# ERLÄUTERUNG ERGÄNZUNG

**Unternehmen:** Generalentwässerungsplanung für das Kanalnetz  
der Gemeinde Heßdorf (Einzugsbiet Süd)  
Schmutzfrachtberechnung  
- Genehmigungsplanung-

- Genehmigungsplanung (Ergänzung zur Anfrage des WWA-N) –

Abbildung 1: Lageplanauszug RRB Obermembach

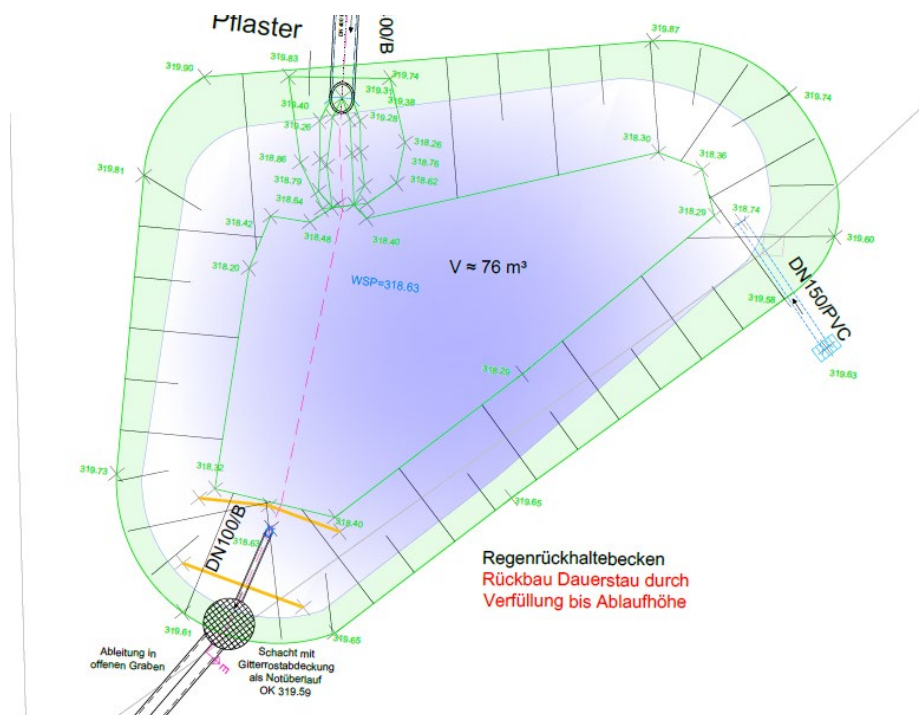
Der als Anlage 6.1.1 eingereichte Bauwerksplan des RRB Obermembach enthält am östlichen Beckenrand einen Zulauf DN 150, der bisher nicht näher beschrieben ist, s. folgender Planauszug:

Über diesen Zulauf ist ein Sinkkasten angeschlossen, der einen kurzen Abschnitt (ca. 115 m<sup>2</sup>) der Zufahrtsstraße nach Obermembach aufnimmt. Aufgrund der Lage von Obermembach als Sackgasse und der geringen Einwohnerzahl erfolgt die Einstufung der Straße nach DWA-A 102 in die Belastungsklasse I. Der Einfluss auf das erforderliche Rückhaltevolumen ist insofern zu vernachlässigen, als dass die zu berücksichtigende Fläche von ca. 115 m<sup>2</sup> kleiner als die modellbedingten Messschwankungen bei der Flächenerfassung für das Gesamtmodell ist.

Abbildung 5: RÜB Untermembach - Tauchwand Beckenüberlauf

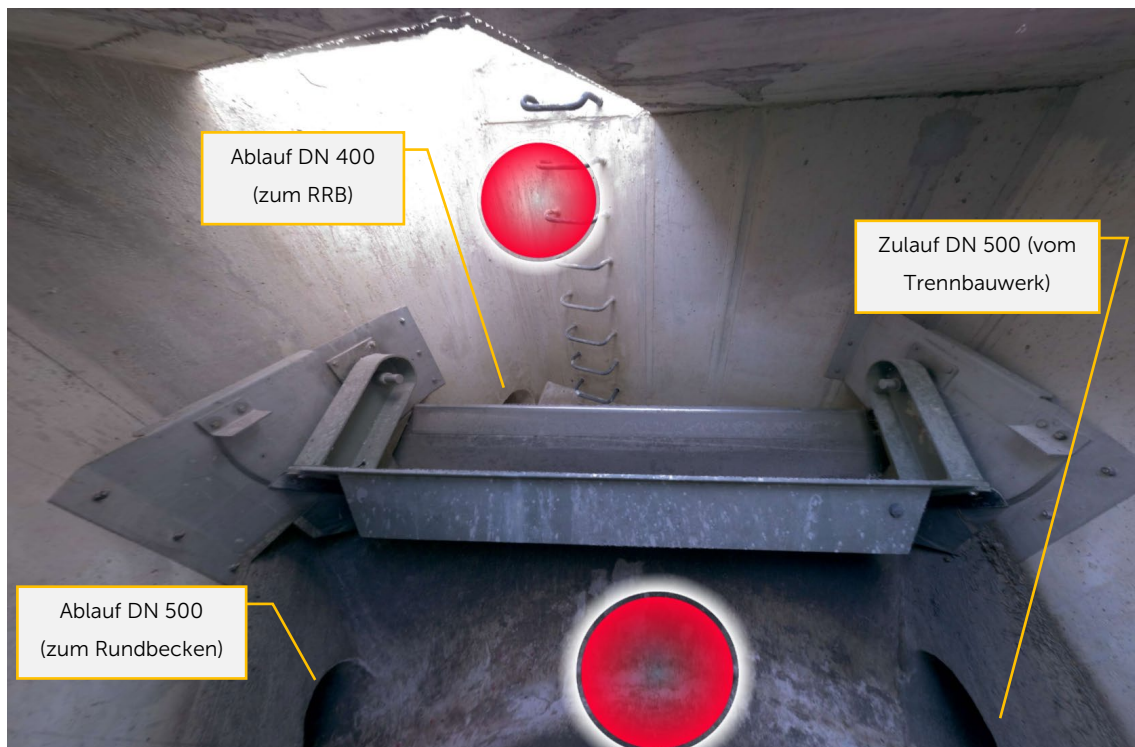
Im Beckenüberlauf des RÜB Untermembach ist keine Rechenanlage verbaut. Es handelt sich hierbei um eine schwimmfähige Tauchwand, s. folgende Bilder:
